## Neubau der B 3 OU Elstorf mit Zubringer zur A 26

### Sicherheitsaudit Vorplanung

**Sicherheitsaudit: Neubau der B 3 OU Elstorf mit Zubringer  
A 26**

Maßgebende Begegnungsmöglichkeiten auf einstreifigen Verbindungswegen

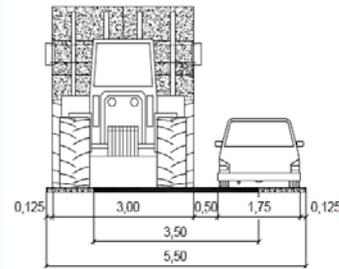
- ( 2) Die B 3 neu durchschneidet die vorhandenen landwirtschaftlichen Strukturen und das landwirtschaftliche Wegenetz. Es wird davon ausgegangen, dass ein Flurbereinigungsverfahren in einem „Forum Landentwicklung“ bereits vorbereitet wurde. In diesem Zusammenhang ist auch das landwirtschaftliche Wegenetz neu zu ordnen. Bei der Planung und dem Entwurf dieses Wegenetzes sind die immer breiter und länger werdenden landwirtschaftlichen Fahrzeuge zu berücksichtigen. Ein sicheres Befahren und Begegnen auf diesen Wegen ist zu gewährleisten.

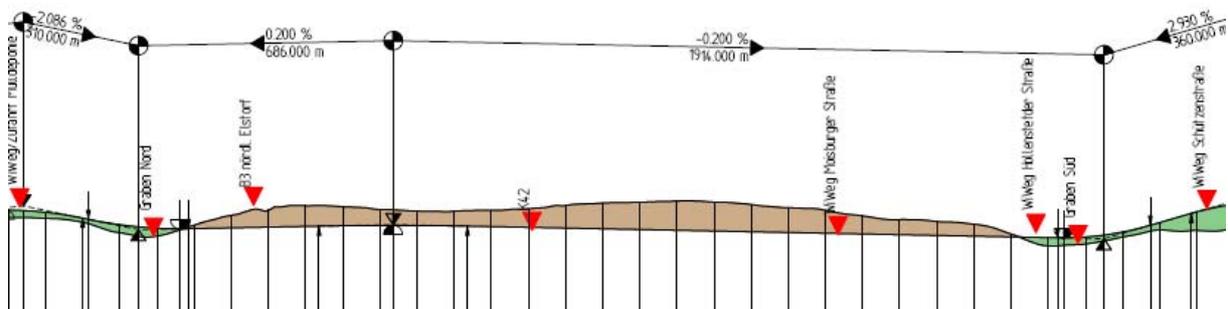
- ( 6 ) Zur Vermeidung wasserabflussschwacher Zonen soll gem. RAL 2012 in Verwindungsbereichen eine Längsneigung von  $s \geq 1,0 \%$  eingehalten werden. Der Bereich von km 122+800 bis 125+280 ist hinsichtlich der Entwässerungssituation zu überprüfen.

- ( 7 ) Im Hinblick auf die räumliche Linienführung soll entspr. der RAL 2012 in hügeligem Gelände der Kuppenhalbmesser größer als der Wannenthalbmesser sein. Die Radien bei km 122+340, bei km 122+650, bei km 125+250 und bei km 125+610 sind zu überprüfen.
- ( 8 ) Bei einer Fahrtrichtung von Süden in Richtung Elstorf am Ende der Baustrecke verschwenkt die B 3 neu nach einer Steigung von ca. 3,5 % und einer geringen Kuppenausrundung im Bereich der vorhandenen B 3 nach Westen. Sie taucht – in Fahrtrichtung gesehen – nach links ab. Eine Verschiebung des Ausbauendes in Richtung Süden in Verbindung mit einer Abflachung dieser Kuppe ist zu prüfen.

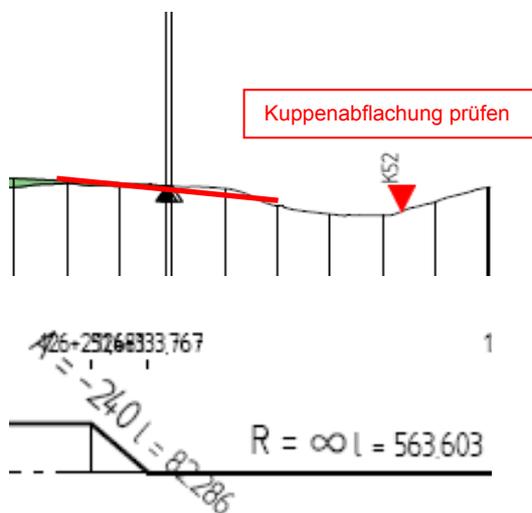
- ( 9 ) Ein straßenbegleitender Radweg ist in der Planung nicht vorgesehen. Dem Radverkehr – auch dem überörtlichen Radverkehr - wird zukünftig eine größere Bedeutung zukommen. Die Radverbindung aus dem Raum Elstorf nach Neu Wulmstorf ist gekennzeichnet durch eine Vielzahl von gefahrenträchtigen höhengleichen Kreuzungen des Radverkehrs mit öffentlichen Straßen, Zufahrten usw. Mit der Anordnung eines straßenbegleitenden Radweges im Zuge der B 3 neu kann eine schnelle und zugleich sichere Verbindung nach Neu Wulmstorf z. B. zum Bahnhof oder auch zum geplanten Radschnellweg Stade – Hamburg hergestellt werden. Die Berücksichtigung eines solchen Radweges ist zu prüfen.

Haltesichtweiten sicher stellen

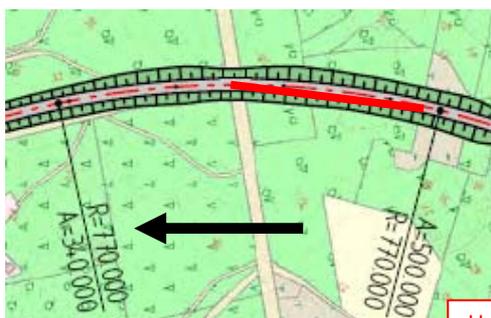
- ( 10 ) Im Bereich der Kurvenradien  $R = 770 \text{ m}$  (km 121+290 bis km 121+650),  $R = 900 \text{ m}$  (km 122+250 bis km 122+800) und  $R = 700 \text{ m}$  (km 125+540 bis km 126+250) kann die erforderliche Haltesichtweite von 160 m durch die Anordnung von passiven Schutzeinrichtungen oder Bepflanzung eingeschränkt werden. Die Einhaltung der erforderlichen Haltesichtweite ist sicher zu stellen.

Maßgebende Begegnungsmöglichkeiten auf einstreifigen Verbindungswegen

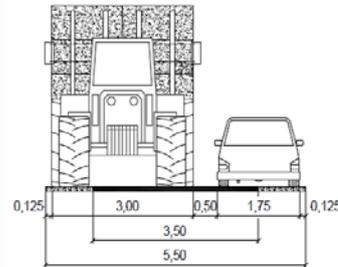
- ( 2) Die B 3 neu durchschneidet die vorhandenen landwirtschaftlichen Strukturen und das landwirtschaftliche Wegenetz. Es wird davon ausgegangen, dass ein Flurbereinigungsverfahren in einem „Forum Landentwicklung“ bereits vorbereitet wurde. In diesem Zusammenhang ist auch das landwirtschaftliche Wegenetz neu zu ordnen. Bei der Planung und dem Entwurf dieses Wegenetzes sind die immer breiter und länger werdenden landwirtschaftlichen Fahrzeuge zu berücksichtigen. Ein sicheres Befahren und Begegnen auf diesen Wegen ist zu gewährleisten.

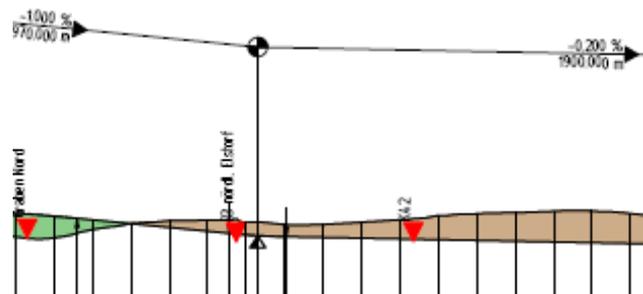
- ( 6 ) Zur Vermeidung wasserabflussschwacher Zonen soll gem. RAL 2012 in Verwindungsbereichen eine Längsneigung von  $s \geq 1,0 \%$  eingehalten werden. Der Bereich um km 133+358 ist hinsichtlich der Entwässerungssituation zu überprüfen.

- ( 7 ) Im Hinblick auf die räumliche Linienführung soll entspr. der RAL 2012 in hügeligem Gelände der Kuppenhalbmesser größer als der Wannenthalbmesser sein. Die beiden Radien bei km 135+330 und bei km 135+700 sind zu überprüfen.
- ( 8 ) Die Tangentenmindestlängen der Kuppen- und Wannenausrundungen sollen gem. RAL 2012 für Straßen der Entwurfsklasse 2 85 m betragen. Die Tangentenlängen der Wannenausrundung bei km 133+430 betragen 75 m. Sie sind zu überprüfen.
- ( 9 ) Bei einer Fahrtrichtung von Süden in Richtung Elstorf am Ende der Baustrecke verschwenkt die B 3 neu nach einer Steigung von ca. 3,5 % und einer geringen Kuppenausrundung im Bereich der vorhandenen B 3 nach Westen. Sie taucht – in Fahrtrichtung gesehen – nach links ab. Eine Verschiebung des Ausbauendes in Richtung Süden in Verbindung mit einer Abflachung dieser Kuppe ist zu prüfen.

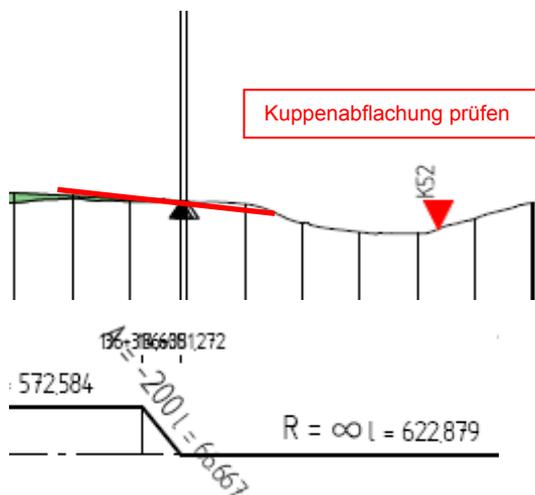
- ( 10) Ein straßenbegleitender Radweg ist in der Planung nicht vorgesehen. Dem Radverkehr – auch dem überörtlichen Radverkehr - wird zukünftig eine größere Bedeutung zukommen. Die Radverbindung aus dem Raum Elstorf nach Neu Wulmstorf ist gekennzeichnet durch eine Vielzahl von gefahrenträchtigen höhengleichen Kreuzungen des Radverkehrs mit öffentlichen Straßen, Zufahrten usw. Mit der Anordnung eines straßenbegleitenden Radweges im Zuge der B 3 neu kann eine schnelle und zugleich sichere Verbindung nach Neu Wulmstorf z. B. zum Bahnhof oder auch zum geplanten Radschnellweg Stade – Hamburg hergestellt werden. Die Berücksichtigung eines solchen Radweges ist zu prüfen.

- ( 11) Im Bereich der Kurvenradien  $R = 900$  m (km 132+181 bis km 132+458) und  $R = 600$  m (km 135+742 bis km 136+315) kann die erforderliche Haltesichtweite von 160 m durch die Anordnung von passiven Schutzeinrichtungen oder Bepflanzung eingeschränkt werden. Die Einhaltung der erforderlichen Haltesichtweite ist sicher zu stellen.

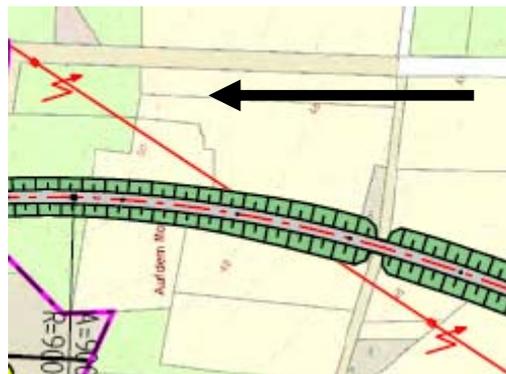
- ( 12) Nördlich der Unterführung des „Daerstorfer Weg“ kreuzt die B 3 neu in Dammlage eine Freileitung. Angaben zur Höhenlage der Seile sind dem Höhenplan nicht zu entnehmen. Die Einhaltung des Sicherheitsabstandes zur Freileitung ist zu prüfen.

Maßgebende Begegnungsmöglichkeiten auf einstreifigen Verbindungswegen

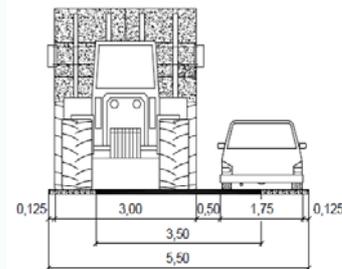
- ( 2) Die B 3 neu durchschneidet die vorhandenen landwirtschaftlichen Strukturen und das landwirtschaftliche Wegenetz. Es wird davon ausgegangen, dass ein Flurbereinigungsverfahren in einem „Forum Landentwicklung“ bereits vorbereitet wurde. In diesem Zusammenhang ist auch das landwirtschaftliche Wegenetz neu zu ordnen. Bei der Planung und dem Entwurf dieses Wegenetzes sind die immer breiter und länger werdenden landwirtschaftlichen Fahrzeuge zu berücksichtigen. Ein sicheres Befahren und Begegnen auf diesen Wegen ist zu gewährleisten.

Kuppenabflachung prüfen

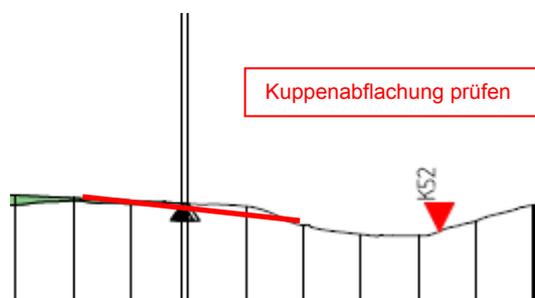
- ( 6 ) Im Hinblick auf die räumliche Linienführung soll entspr. der RAL 2012 in hügeligem Gelände der Kuppenhalbmesser größer als der Wannenthalbmesser sein. Die Radien bei km 142+460, bei km 143+130, bei 145+525 und bei km 145+883 sind zu überprüfen.
- ( 7 ) Bei einer Fahrtrichtung von Süden in Richtung Elstorf am Ende der Baustrecke verschwenkt die B 3 neu nach einer Steigung von ca. 3,5 % und einer geringen Kuppenausrundung im Bereich der vorhandenen B 3 nach Westen. Sie taucht – in Fahrtrichtung gesehen – nach links ab. Eine Verschiebung des Ausbauendes in Richtung Süden in Verbindung mit einer Abflachung dieser Kuppe ist zu prüfen.

Maßgebende Begegnungsmöglichkeiten auf einstreifigen Verbindungswegen

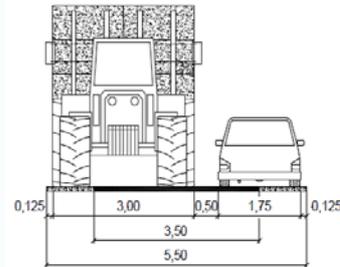
- ( 2) Die B 3 neu durchschneidet die vorhandenen landwirtschaftlichen Strukturen und das landwirtschaftliche Wegenetz. Es wird davon ausgegangen, dass ein Flurbereinigungsverfahren in einem „Forum Landentwicklung“ bereits vorbereitet wurde. In diesem Zusammenhang ist auch das landwirtschaftliche Wegenetz neu zu ordnen. Bei der Planung und dem Entwurf dieses Wegenetzes sind die immer breiter und länger werdenden landwirtschaftlichen Fahrzeuge zu berücksichtigen. Ein sicheres Befahren und Begegnen auf diesen Wegen ist zu gewährleisten.

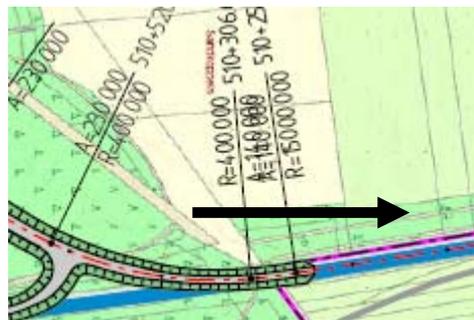
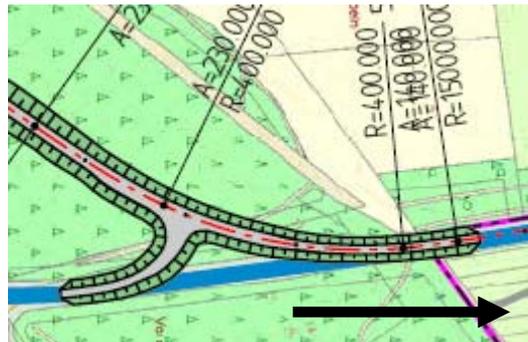
- ( 6 ) Nördlich der B 73 verläuft die vorh. B 3 geradlinig auf die B 73 zu. Die B 3 neu schwenkt noch nördlich der B 73 mit einem Radius  $R = 400$  m aus der Geraden heraus. Sie liegt damit nach der RAL 2012, Bild 13, im Grenzbereich zwischen dem brauchbaren und dem zu vermeidenden Bereich. Es sollte bei der vorliegenden Entwurfsklasse 2 aus Gründen der Verkehrssicherheit eine Lage im guten Bereich, mit einem Radius  $R \geq 450$  m, angestrebt werden.

- ( 7 ) Zwischen km 510+307 und km 510+521 ist ein Kurvenradius  $R = 400$  m vorgesehen. Es handelt sich hierbei um den Einmündungsbereich der Verbindungsrampe B 73/B 3 neu. Ausgehend vom Vorliegen einer „freien Strecke“ im Zuge der B 3 neu ist gem. RAL 2012; Bild 24, eine Querneigung von 6,5 % erforderlich. Bei Annahme einer Geschwindigkeitsbeschränkung auf 70 km/h im Knotenpunktsbereich ist zwar eine Mindestquerneigung von 2,5 % ausreichend; die Realität zeigt aber, dass auf dem durchgehenden Fahrstreifen auch schneller als 70 km/h gefahren wird. Bei einer Querneigung von 6,5 % ist zudem bei Eisglätte bei

dem stehenden Verkehr auf dem LA-Streifen die Gefahr des Wegrutschens gegeben. Die Linienführung in diesem Bereich ist zu überprüfen.

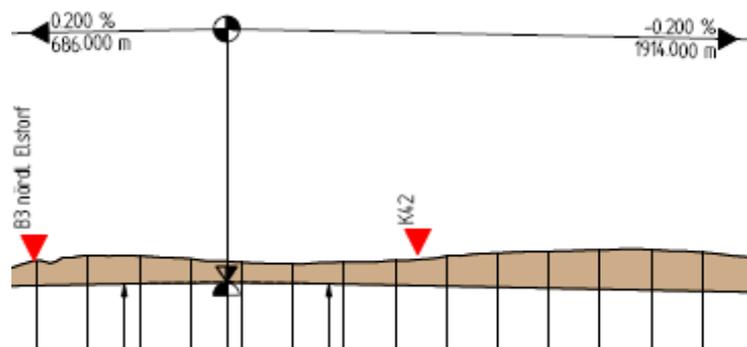
- ( 8) Zur Vermeidung wasserabflussschwacher Zonen soll gem. RAL 2012 in Verwindungsbereichen eine Längsneigung von  $s \geq 1,0 \%$  eingehalten werden. Die Bereiche um km 512+961 und um km 513+878 sind hinsichtlich der Entwässerungssituation zu überprüfen.

- ( 9) Im Hinblick auf die räumliche Linienführung soll entspr. der RAL 2012 in hügeligem Gelände der Kuppenhalbmesser größer als der Wannenhalbmesser sein. Die Radien bei km 512+374, bei km 512+684, bei km 515+284 und bei km 515+644 sind zu überprüfen.
- ( 10) Bei einer Fahrtrichtung von Süden in Richtung Elstorf am Ende der Baustrecke verschwenkt die B 3 neu nach einer Steigung von ca. 3,5 % und einer geringen Kuppenausrundung im Bereich der vorhandenen B 3 nach Westen. Sie taucht – in Fahrtrichtung gesehen – nach links ab. Eine Verschiebung des Ausbauendes in Richtung Süden in Verbindung mit einer Abflachung dieser Kuppe ist zu prüfen.

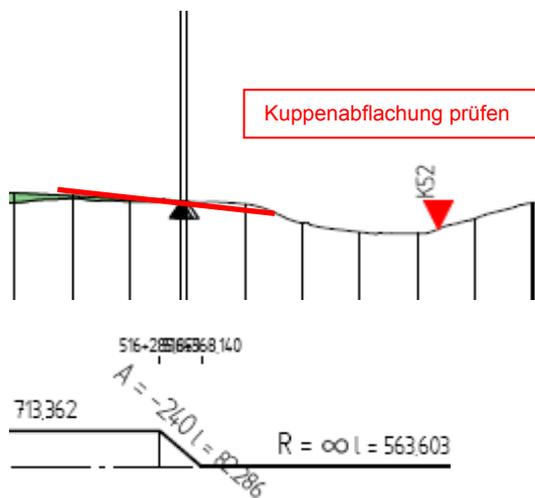
- ( 11) Ein straßenbegleitender Radweg ist in der Planung nicht vorgesehen. Dem Radverkehr – auch dem überörtlichen Radverkehr - wird zukünftig eine größere Bedeutung zukommen. Die Radverbindung aus dem Raum Elstorf nach Neu Wulmstorf ist gekennzeichnet durch eine Vielzahl von gefahrenträchtigen höhengleichen Kreuzungen des Radverkehrs mit öffentlichen Straßen, Zufahrten usw. Mit der Anordnung eines straßenbegleitenden Radweges im Zuge der B 3 neu kann eine schnelle und zugleich sichere Verbindung nach Neu Wulmstorf z. B. zum Bahnhof oder auch zum geplanten Radschnellweg Stade – Hamburg hergestellt werden. Die Berücksichtigung eines solchen Radweges ist zu prüfen.

- ( 12) Im Bereich der Kurvenradien  $R = 400$  m (km 510+307 bis 510+521),  $R = 900$  m (km 512+619 bis km 512+833) und  $R = 700$  m (km 515+572 bis km 516+286) kann die erforderliche Haltesichtweite von 160 m durch die Anordnung von passiven Schutzeinrichtungen oder Bepflanzung eingeschränkt werden. Die Einhaltung der erforderlichen Haltesichtweite ist sicher zu stellen.

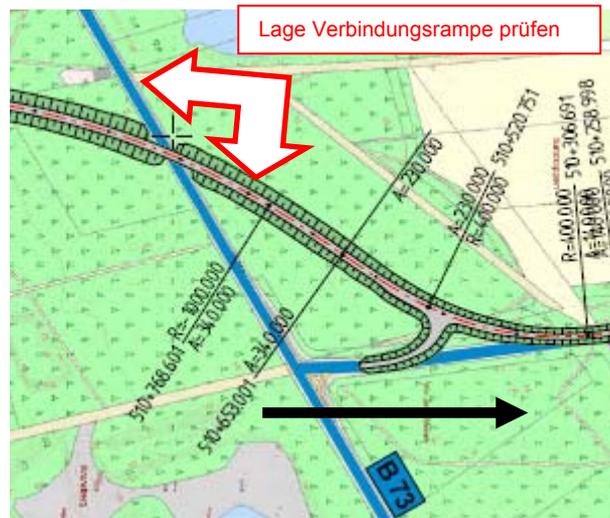
- ( 15) Im Knotenpunkt B 3 neu/B 73 liegt der stärkste Eckstrom gem. Verkehrsuntersuchung auf der Verkehrsbeziehung Neu Wulmstorf – Elstorf. Bei der geplanten Einmündung der Verbindungsrampe in die B 3 neu wird dieser Eckstrom als Linkseinbieger in die B 3 neu geführt. Einbiegende Verkehrsteilnehmer sind hierbei gezwungen beide, im Zuge der B 3 neu, bevorrechtigte durchgehende Verkehrsströme zu beachten. Dieses stellt ein erhebliches Gefahrenpotential dar. Gem. RAL 2012, Ziffer 6.3.3.3, ist die Verbindungsrampe möglichst so anzuordnen,

dass der stärkste Eckstrom nicht links einbiegen muss. Die Lage der Verbindungsrampe ist zu prüfen.

Maßgebende Begegnungsmöglichkeiten auf einstreifigen Verbindungswegen

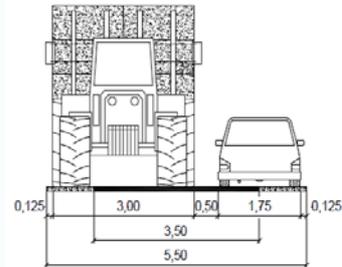
- ( 2) Die B 3 neu durchschneidet die vorhandenen landwirtschaftlichen Strukturen und das landwirtschaftliche Wegenetz. Es wird davon ausgegangen, dass ein Flurbereinigungsverfahren in einem „Forum Landentwicklung“ bereits vorbereitet wurde. In diesem Zusammenhang ist auch das landwirtschaftliche Wegenetz neu zu ordnen. Bei der Planung und dem Entwurf dieses Wegenetzes sind die immer breiter und länger werdenden landwirtschaftlichen Fahrzeuge zu berücksichtigen. Ein sicheres Befahren und Begegnen auf diesen Wegen ist zu gewährleisten.

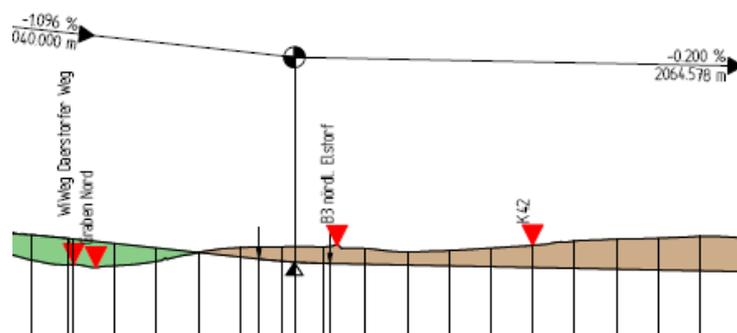
- ( 7 ) Zwischen km 610+194 bis km 610+597 ist ein Kurvenradius  $R = 400$  m mit einem anschließenden Gegenbogen  $R = 400$  m von 610+695 bis km 611+297 vorgesehen. Es handelt sich hierbei um den Einmündungsbereich der Verbindungsrampe B 73/B 3 neu. Ausgehend vom Vorliegen einer „freien Strecke“ im Zuge der B 3 neu ist gem. RAL 2012; Bild 24, eine Querneigung von 6,5 % erforderlich. Bei Annahme einer Geschwindigkeitsbeschränkung auf 70 km/h im Knotenpunktsbereich ist zwar

eine Mindestquerneigung von 2,5 % ausreichend; die Realität zeigt aber, dass auf dem durchgehenden Fahrstreifen auch schneller als 70 km/h gefahren wird. Bei einer Querneigung von 6,5 % ist zudem bei Eisglätte bei dem stehenden Verkehr auf dem LA-Streifen bzw. auf der „freien Strecke“ die Gefahr des Wegrutschens gegeben. Die Verwindung zwischen den beiden gegenläufigen Radien liegt zudem im Bereich des Brückenbauwerkes über die B 73. Die Linienführung in diesem Bereich ist zu überprüfen.

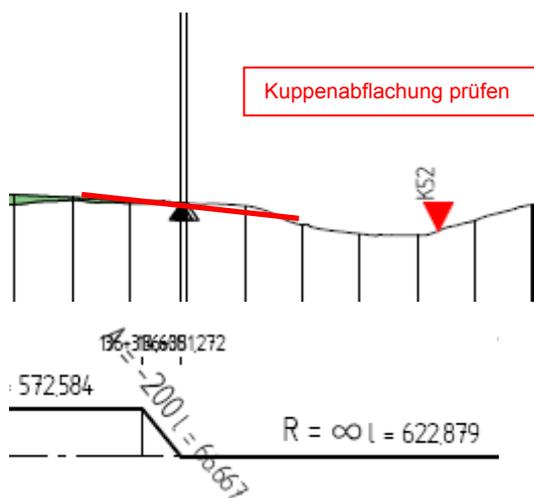
- ( 10) Im Hinblick auf die räumliche Linienführung soll entspr. der RAL 2012 in hügeligem Gelände der Kuppenhalbmesser größer als der Wannenthalbmesser sein. Die beiden Radien bei km 615+495 und bei km 615+865 sind zu überprüfen.
- ( 11) Bei einer Fahrtrichtung von Süden in Richtung Elstorf am Ende der Baustrecke verschwenkt die B 3 neu nach einer Steigung von ca. 3,5 % und einer geringen Kuppenausrundung im Bereich der vorhandenen B 3 nach Westen. Sie taucht – in Fahrtrichtung gesehen – nach links ab. Eine Verschiebung des Ausbauendes in Richtung Süden in Verbindung mit einer Abflachung dieser Kuppe ist zu prüfen.

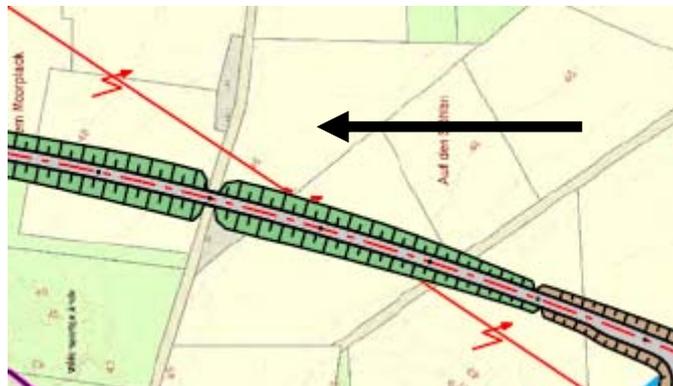
- ( 13) Südlich der Unterführung des „Daerstorfer Weg“ kreuzt die B 3 neu in Dammlage eine Freileitung. Angaben zur Höhenlage der Seile sind dem Höhenplan nicht zu entnehmen. Die Einhaltung des Sicherheitsabstandes zur Freileitung ist zu prüfen.
